**Dotyczy: Przetarg nieograniczony na wykonanie zadania inwestycyjnego pn: „Budowa parku wodnego Fabryka Wody-Nowa Gontynka w Szczecinie”
– sprawa znak: FW/ZP/1/2018**

ODPOWIEDZI NA PYTANIA WYKONAWCÓW- cz. VI

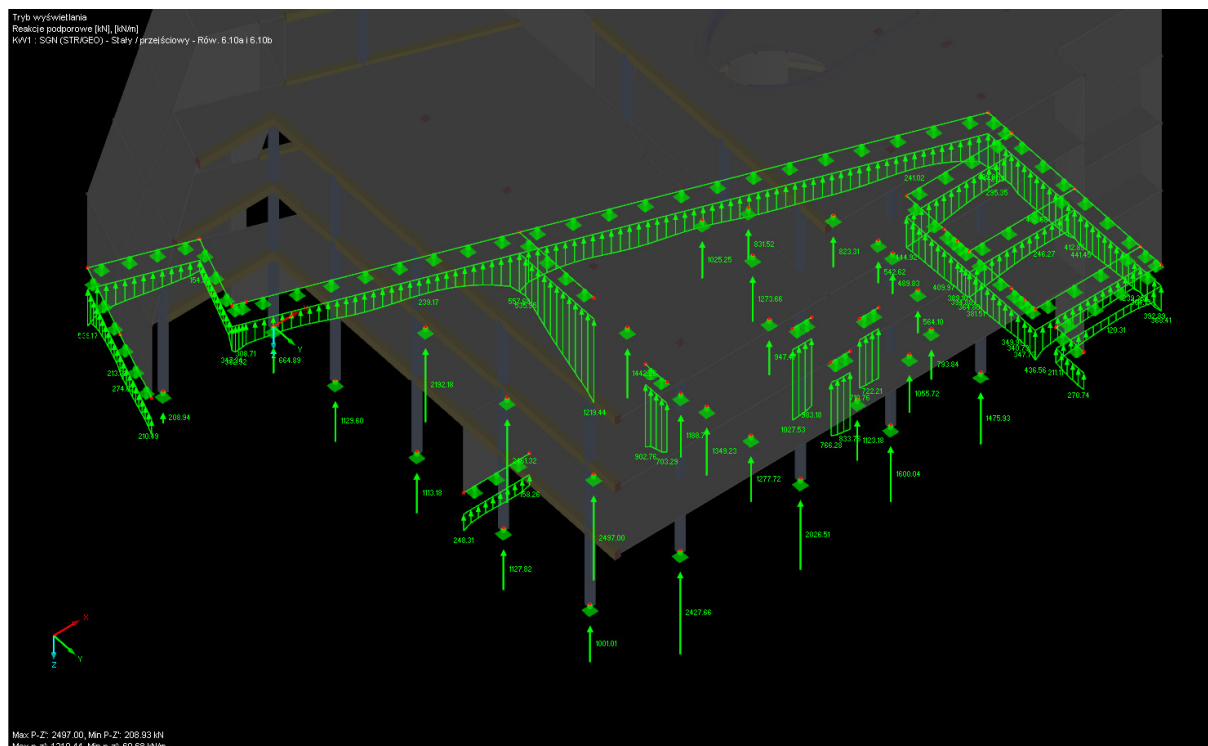
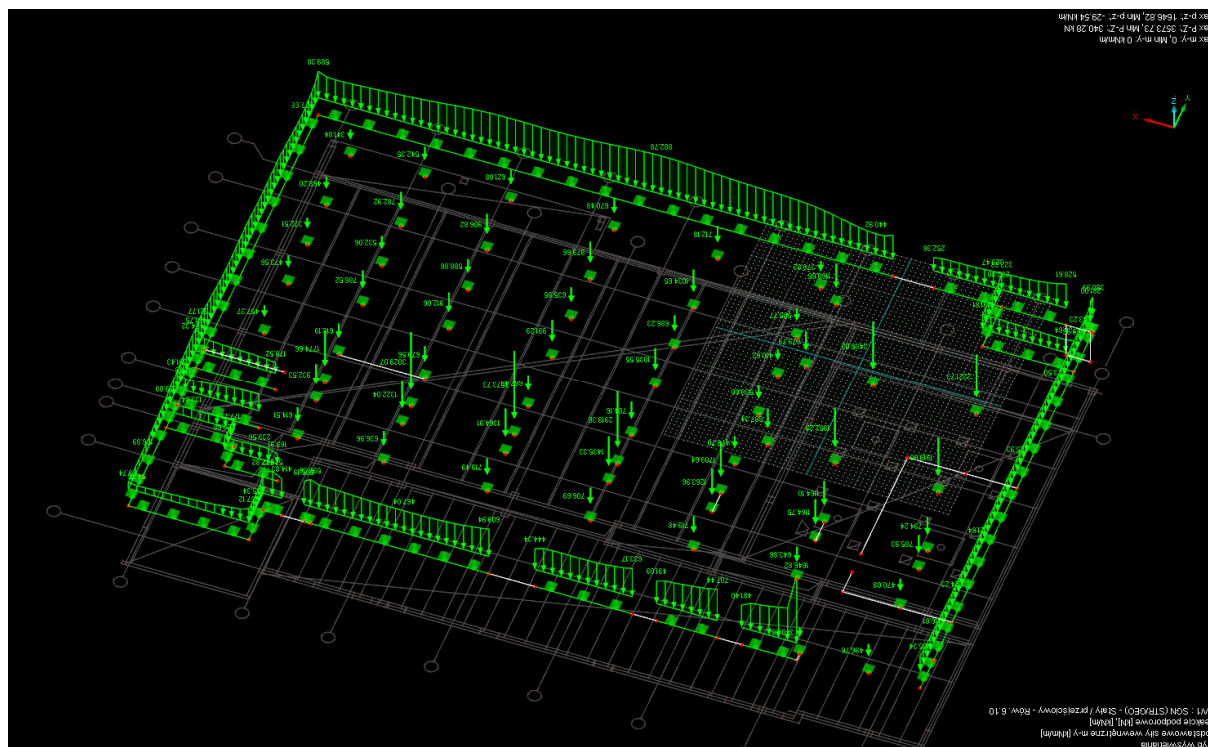
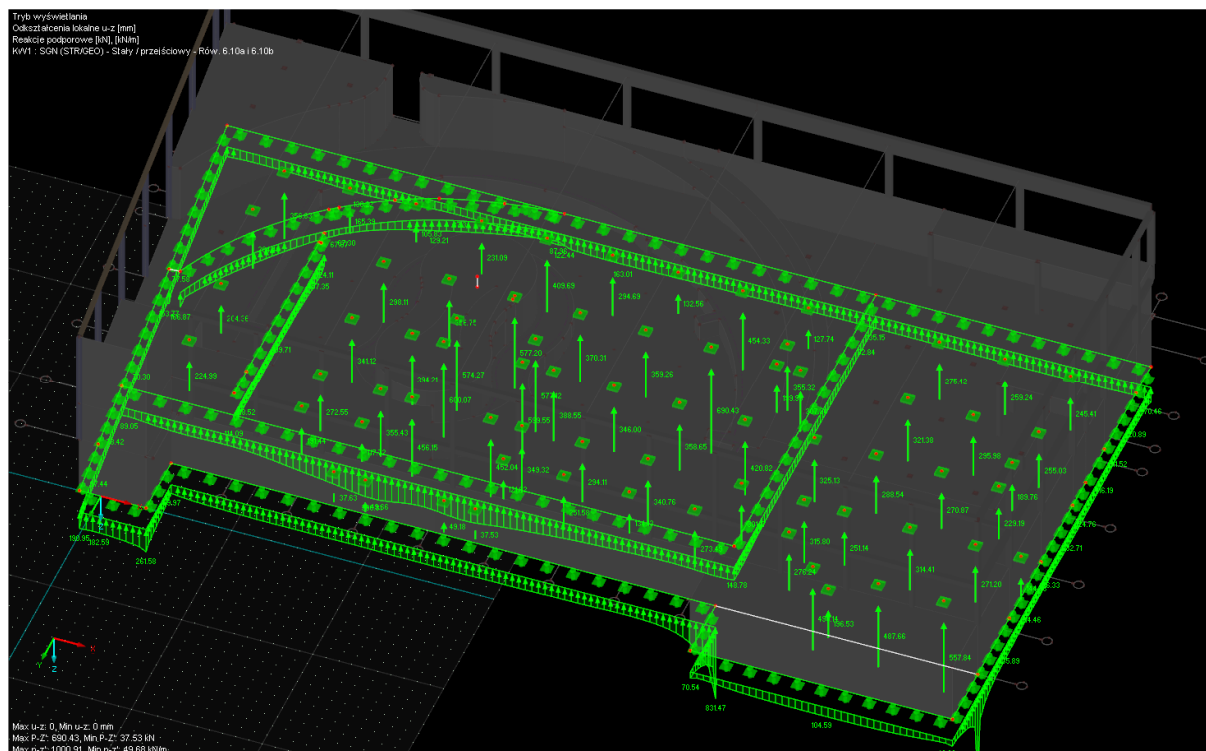
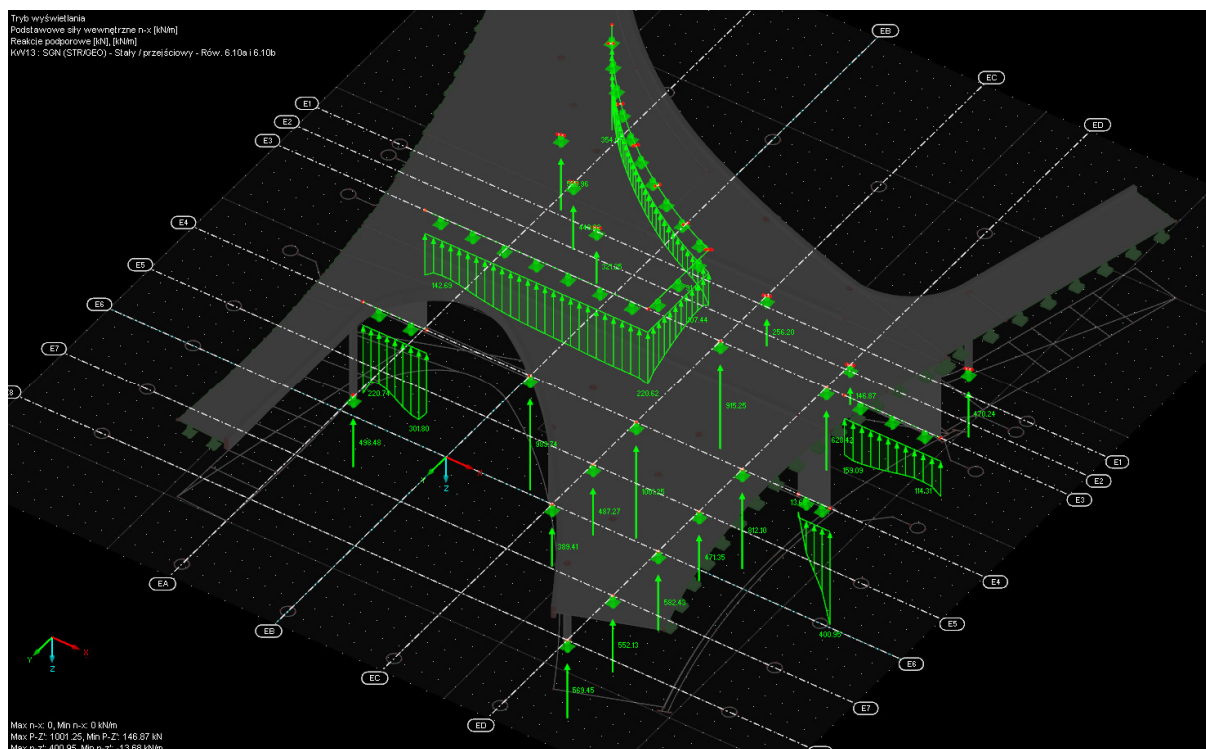
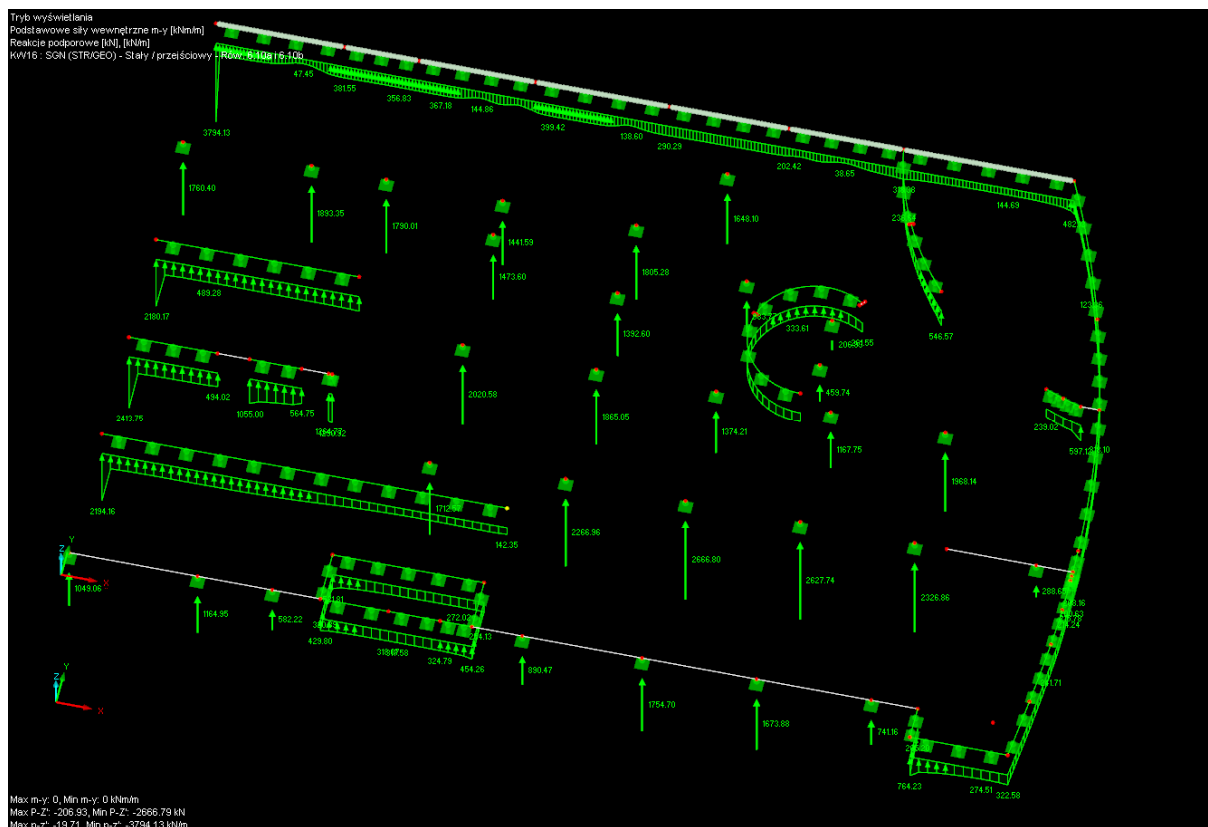
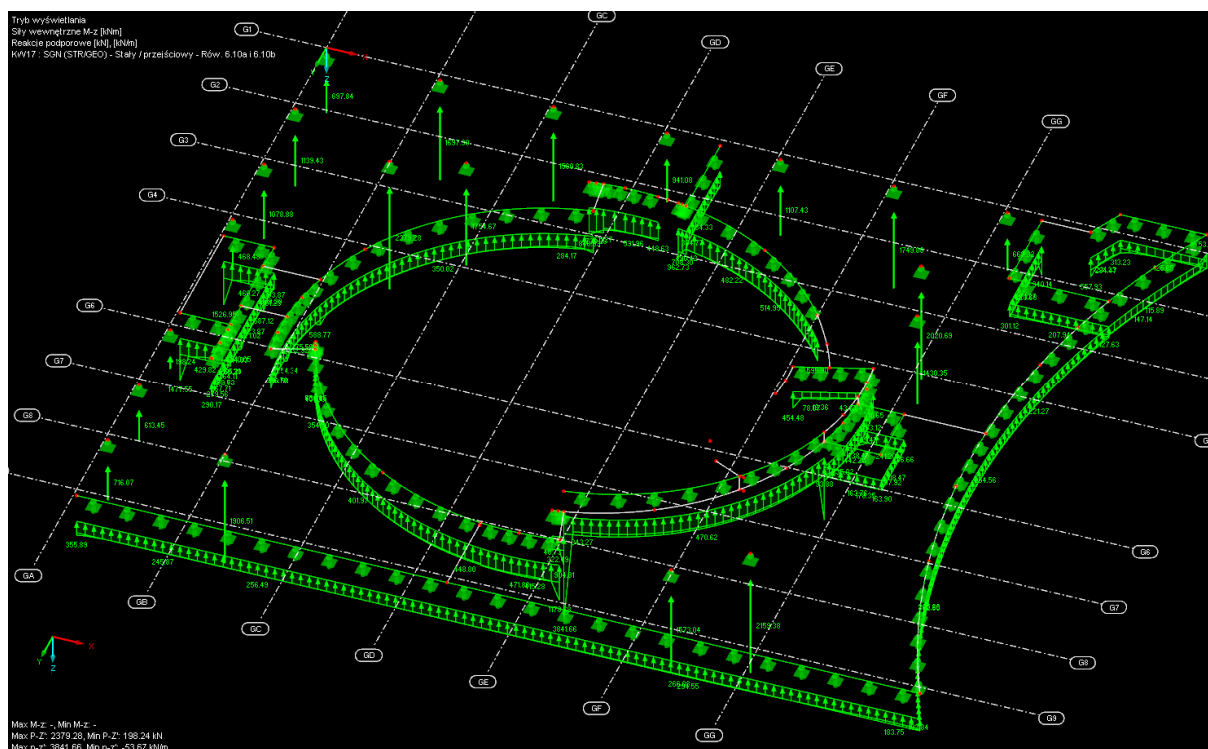
Prosimy o przekazanie obciążeń w poziomie płyty fundamentowej

W uszczegółowieniu projektu Zamawiający przekazujemy rysunki poglądowe pokazujące obciążenia ze ścian i słupów na fundament:

- obciążenie na fundament_SEGMENT A
- obciążenie na fundament_SEGMENT B
- obciążenie na fundament_SEGMENT C
- obciążenie na fundament_SEGMENT D
- obciążenie na fundament_SEGMENT E
- obciążenie na fundament_SEGMENT F

Przegroda *WZ.P08

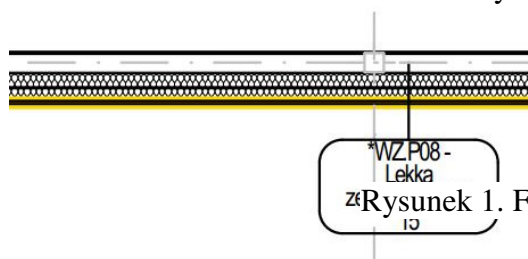
5. Wykonawca stwierdza „W elewacji *WZ.P09 projektant odsuwa od lica ściany żelbetowej na podkonstrukcji drewnianej cały układ powyższych warstw elewacji tworząc pustkę powietrzną pomiędzy elewacją z izolacją termiczną a ścianą konstrukcyjną. Dodatkowo w układzie tym projektanta wprowadził mostek termiczny od strony attyki. To błędne rozwiązanie projektowe spowoduje wykraplanie się na powierzchni ściany żelbetowej i płyty kartonowo gipsowej pary wodnej, co poza brakiem spełnienia norm izolacyjnych dla elewacji spowoduje po pewnym czasie eksploatacji zbutwienie podkonstrukcji drewnianej i rozpadnięcie się płyty kartonowo – gipsowej, a w konsekwencji całej elewacji – jest to niedopuszczalne rozwiązanie.”

Projektant uważa, iż powyższy układ warstw jest poprawny.

Rysunek 4. Fragment rysunku AW SRSC 6.

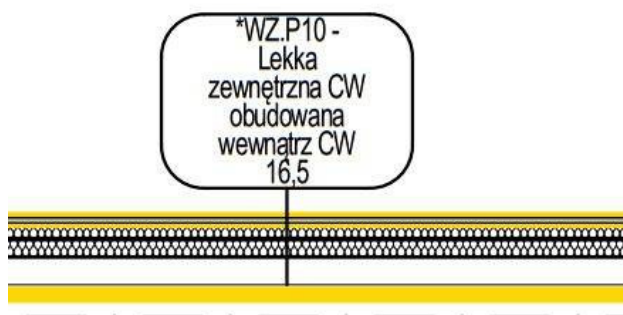
Przegroda *WZ.P10

Projektant uważa, iż powyższy układ warstw jest poprawny.

Od wewnątrz pomieszczenia należy wykonać dodatkową paroizolację.
